PLAN LOCAL D'URBANISME METROPOLE ROUEN NORMANDIE

MODIFICATION N°2 - PPR
PÔLE DE PROXIMITÉ DE ROUEN

> NOTICE DE PRÉSENTATION ET MOTIFS
DES CHANGEMENTS APPORTÉS

ANNEXE 3 A LA DELIBERATION
D'APPROBATION DU 13 DECEMBRE 2021

z. Rue Bourg l'Abbé : ajout de protections du patrimoine naturel

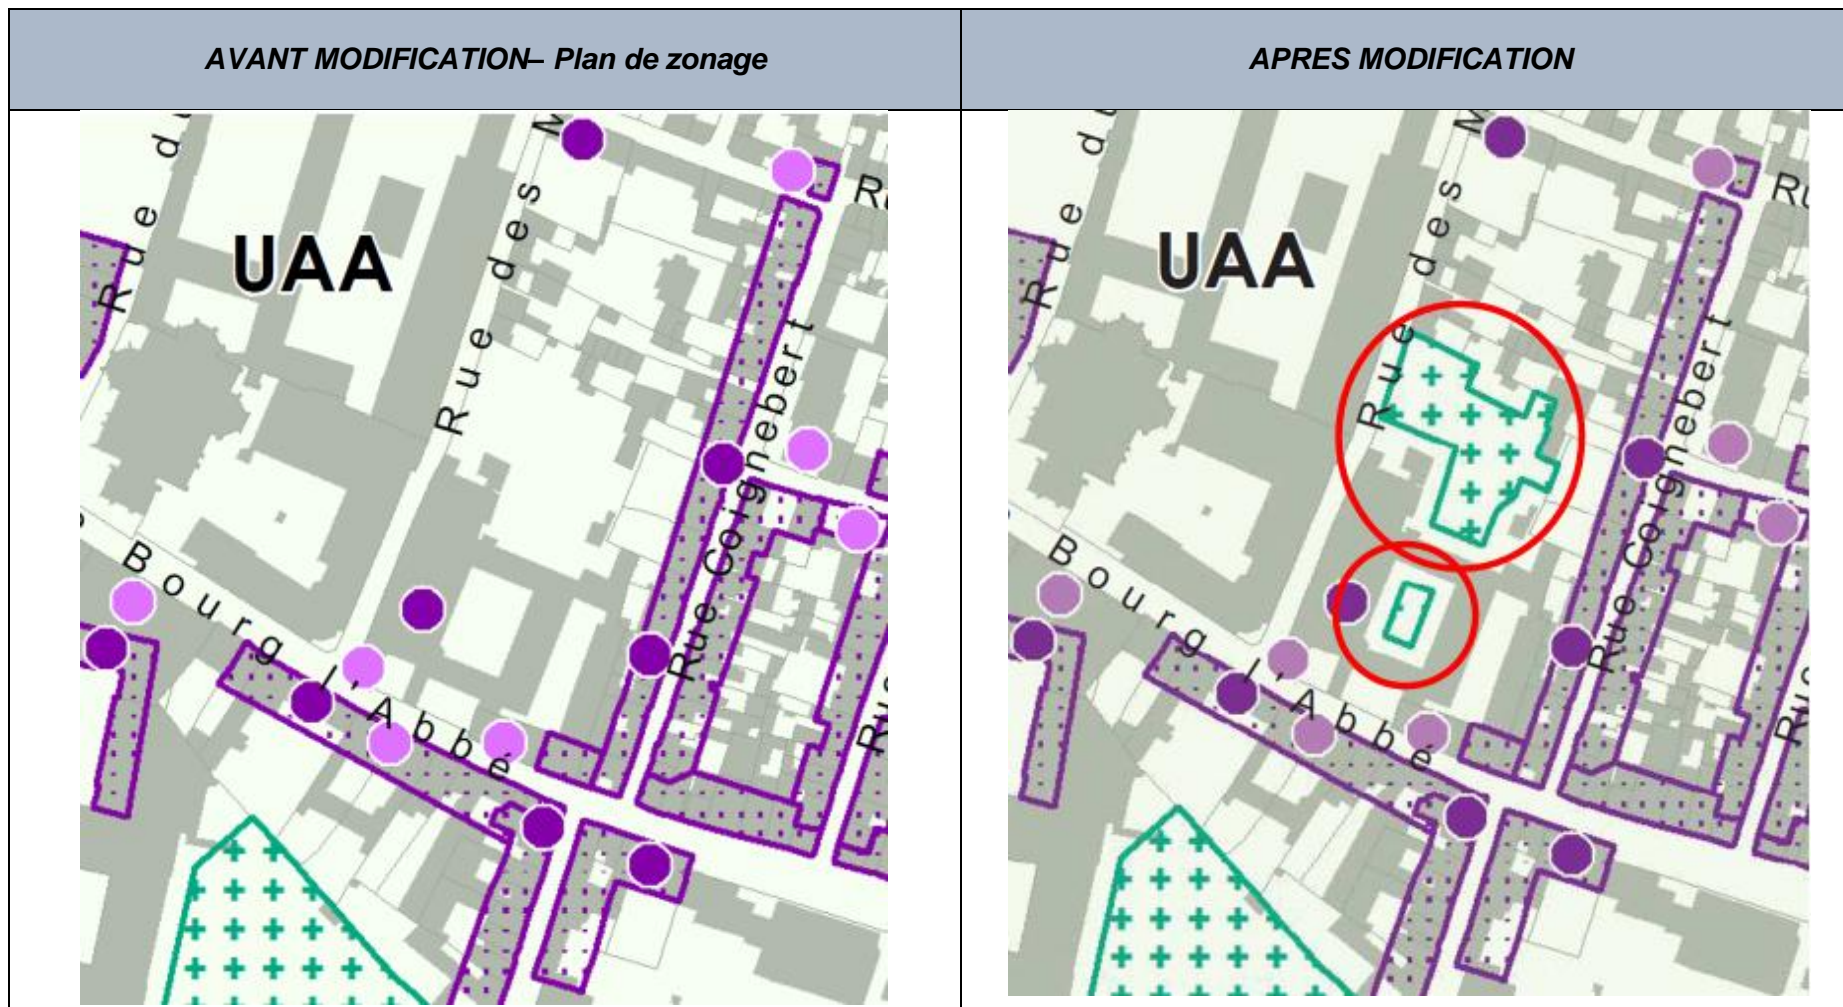
Pièce(s) du PLU concernée(s)	Intitulé	Objet de la modification
4.2 Règlement graphique - 4.2.1 Planche 1 : plan de zonage	Rue Bourg l'Abbé : ajout de protections du patrimoine naturel	Ajout d'une protection au titre du patrimoine naturel - Parc/cœur d'îlot/coulée verte sur la parcelle LM186 au 14 rue Bourg l'Abbé (Couvent des Bénédictines)
Zone(s) et/ou parcelle(s) concernée(s)	Justification de la modification	
Rouen droite – secteur Ouest	<p>La parcelle LM186, sise au 14 rue Bourg l'Abbé contient le couvent des Bénédictines. Au-delà de la protection des bâtiments déjà mentionnée au PLU, il convient de prévoir la protection des jardins dont la composition, la surface et la qualité paysagère contribuent fortement au caractère remarquable du site.</p> <p>De plus, ils s'inscrivent dans un secteur dense de la ville, où la préservation des cœurs d'îlots paysagers est indispensable tant pour la biodiversité que pour lutter contre les îlots de chaleur urbaine.</p> <p>Il est donc nécessaire de préserver ces espaces (jardin « nourricier » et claustraux) en leur instaurant une protection de Parc/cœur d'îlot/coulée verte.</p>

aa. Route de Darnétal : ajout de protection du patrimoine naturel

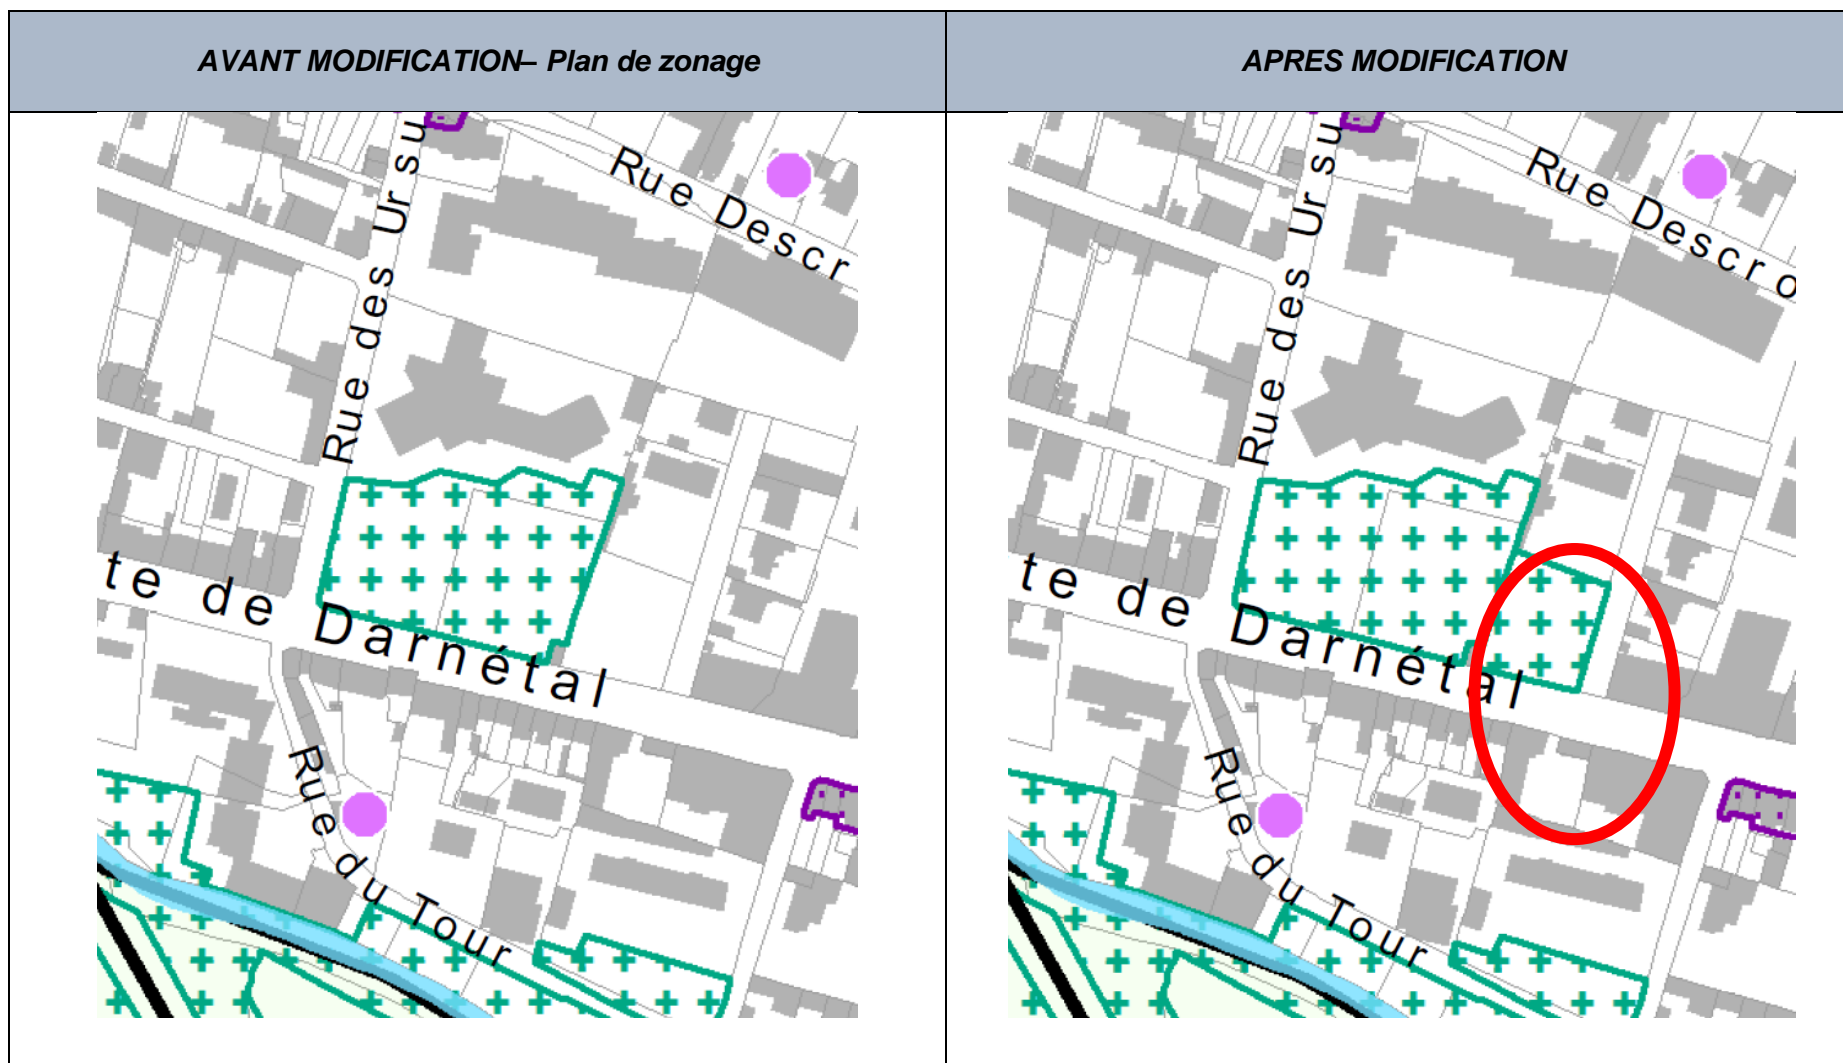
<i>Pièce(s) du PLU concernée(s)</i>	<i>Intitulé</i>	<i>Objet de la modification</i>
4.2 Règlement graphique - 4.2.1 Planche 1 : plan de zonage	Route de Darnétal : ajout de protections du patrimoine naturel	Ajout d'une protection au titre du patrimoine naturel - Parc/coeur d'îlot/coulée verte sur la parcelle EK006 au 156 route de Darnetal
<i>Zone(s) et/ou parcelle(s) concernée(s)</i>	<i>Justification de la modification</i>	
<i>Rouen droite – secteur Ouest</i>	L'évolution du tissu urbain longeant la route de Darnétal a contribué à accentuer l'impression de densité dans un secteur essentiellement résidentiel. L'espace végétalisé sis au 156 route de Darnétal est important, de par sa surface, sa complémentarité avec le parc de la résidence Bonvoisin adjacente et son positionnement stratégique pour « aérer » le front bâti et contribuer à compléter le maillage écologique. Il est donc nécessaire de le protéger par un zonage de Parc/cœur d'îlot/ coulée verte.

bb. Rue d'Ernemont : modification du périmètre de protection du patrimoine naturel

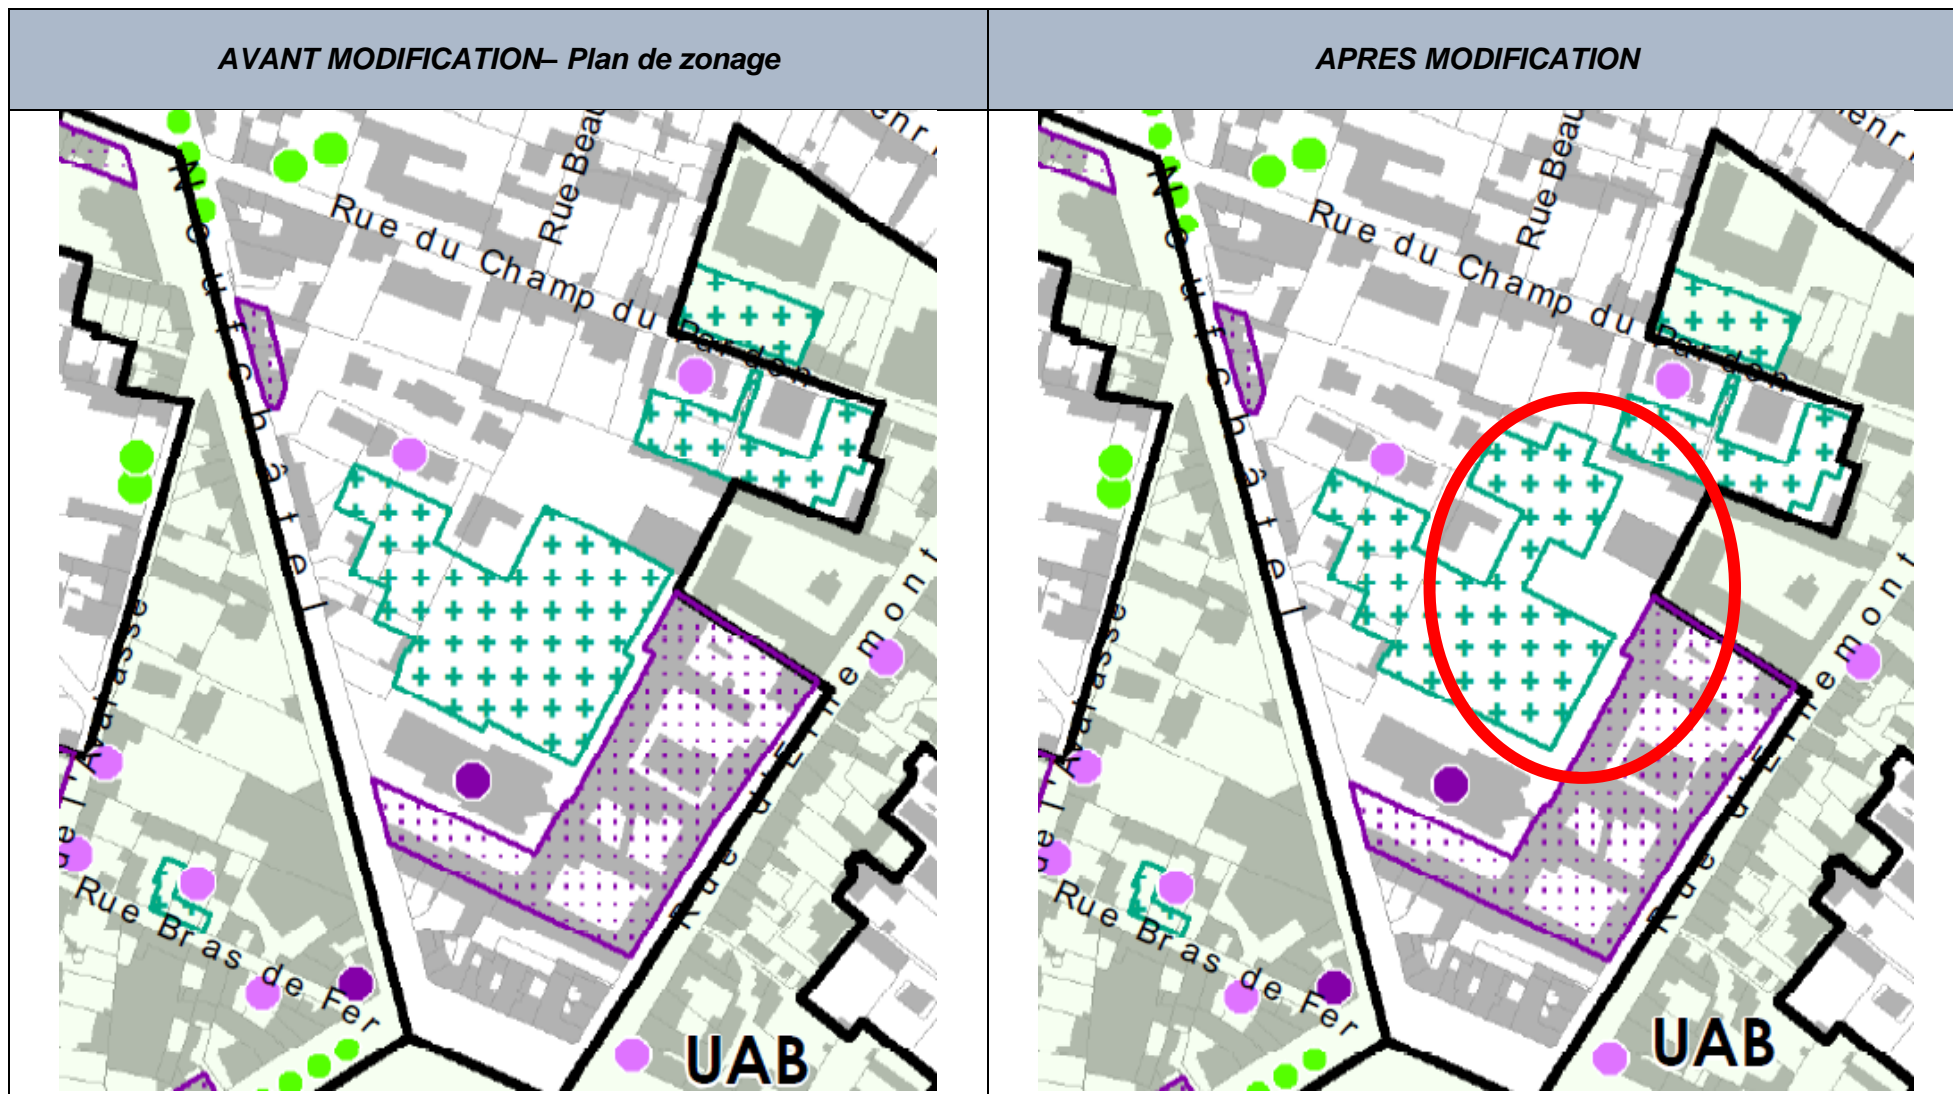
<i>Pièce(s) du PLU concernée(s)</i>	<i>Intitulé</i>	<i>Objet de la modification</i>
4.2 Règlement graphique - 4.2.1 Planche 1 : plan de zonage	Rue d'Ernemont : modification du périmètre de protection du patrimoine naturel	Modification du périmètre de protection au titre du patrimoine naturel - Parc/coeur d'îlot/coulée verte sur la parcelle CR 190 située au 5 rue d'Ernemont.
<i>Zone(s) et/ou parcelle(s) concernée(s)</i>	<i>Justification de la modification</i>	
<i>Rouen droite – secteur Ouest</i>	<p>La protection du patrimoine végétal concernant la parcelle CR 190 adressée au 5 rue d'Ernemont nécessite d'être ajustée pour correspondre à l'occupation réelle du sol.</p> <p>Une extension de la protection vers le Nord permettrait de préserver un espace paysager planté en verger. D'autre part, le zonage actuel impacte un terrain de sport non végétalisé. La modification du périmètre de cette protection permettrait mieux refléter les qualités réelles du site et de relier les autres protections de cœur d'îlots adjacents, afin de mieux garantir l'effet de maillage écologique recherché par la règle.</p>

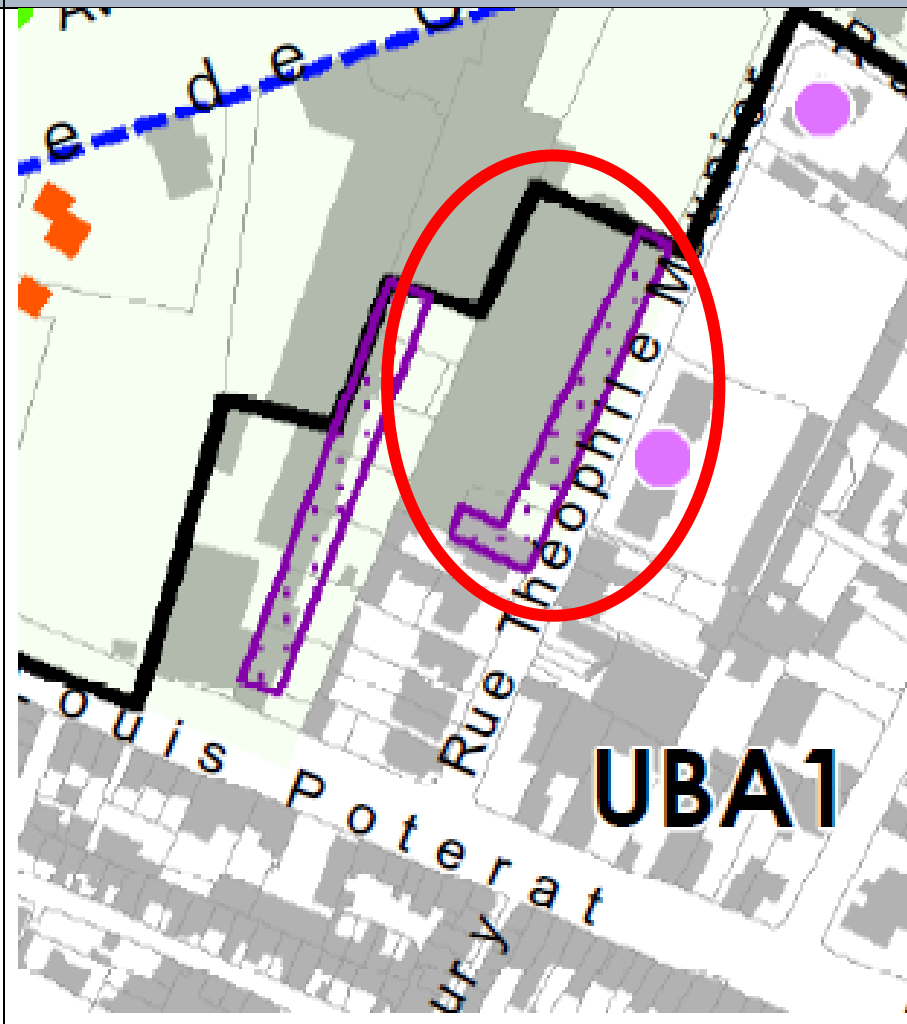
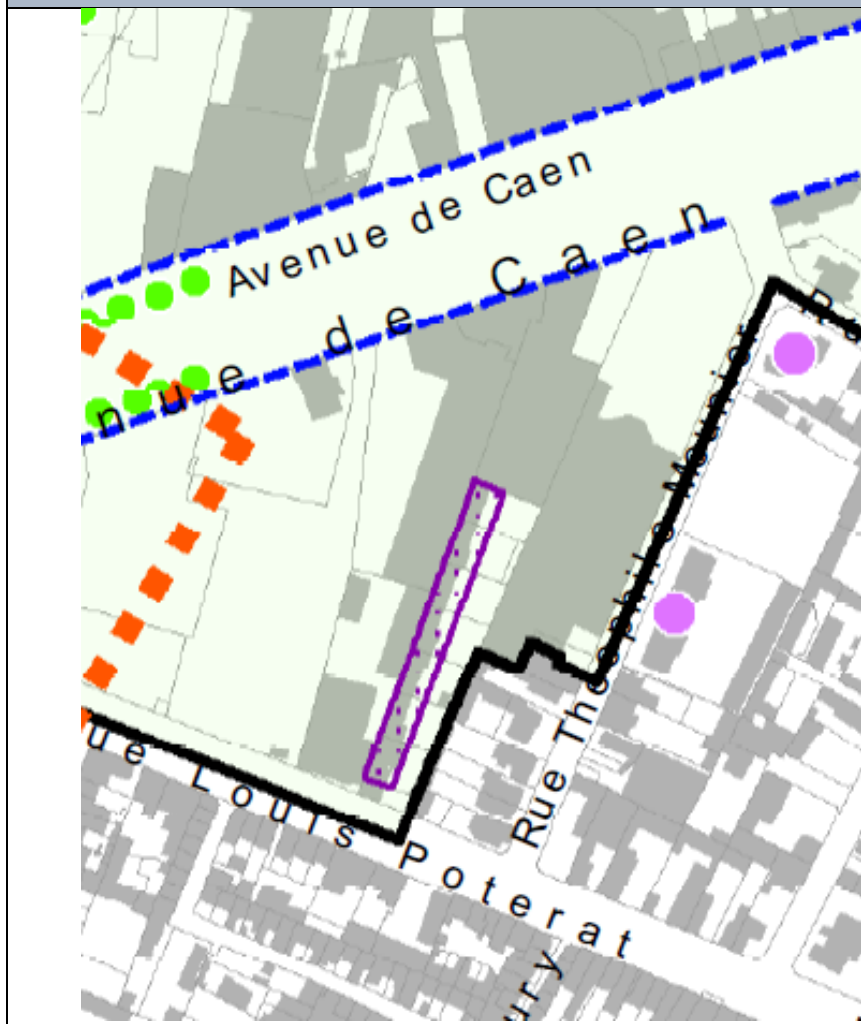
<i>Pièce(s) du PLU concernée(s)</i>	<i>Intitulé</i>	<i>Objet de la modification</i>
<p>4.2 Règlement graphique</p> <ul style="list-style-type: none"> - 4.2.1 Planche 1 : plan de zonage - 4.2.4 Annexes du règlement graphique <p>4.1.2 Annexes du règlement écrit</p> <ul style="list-style-type: none"> - 4.1.2.1 Fiches patrimoine bâti 	<p>Rue Théophile MEUNIER : ajout d'une protection du patrimoine bâti</p>	<p>Ajout de protection patrimoniale sur un ensemble bâti industriel (parcelle HZ536) et une maison individuelle (parcelle HZ123) au 12 rue Théophile MEUNIER</p>
<i>Zone(s) et/ou parcelle(s) concernée(s)</i>	<i>Justification de la modification</i>	
<p><i>Rouen Gauche – secteur St Sever</i></p>	<p>L'ensemble bâti industriel de la fin du 19^{ème} siècle, début 20^{ème} siècle, présente une composition architecturale et des matériaux qualitatifs (moellons calcaires, moellons silex, briques...) témoins de l'essor industriel local, et qui justifient l'inscription d'une protection patrimoniale. Il est composé d'une maison individuelle (au n°12 - HZ 123) et de 2 bâtiments industriels accolés longeant la rue Théophile MEUNIER (situés sur la parcelle HZ 536).</p> <p>Ces bâtiments, de par leur structuration et leur modénature, semblent compatibles avec un éventuel projet de réhabilitation, voire de changement de destination.</p> <p>Cette protection permettrait également de s'inscrire dans les objectifs de préservation du tissu urbain caractéristique du secteur, en cohérence avec les règles de hauteurs et le changement de zonage proposé dans la modification n°2.</p>
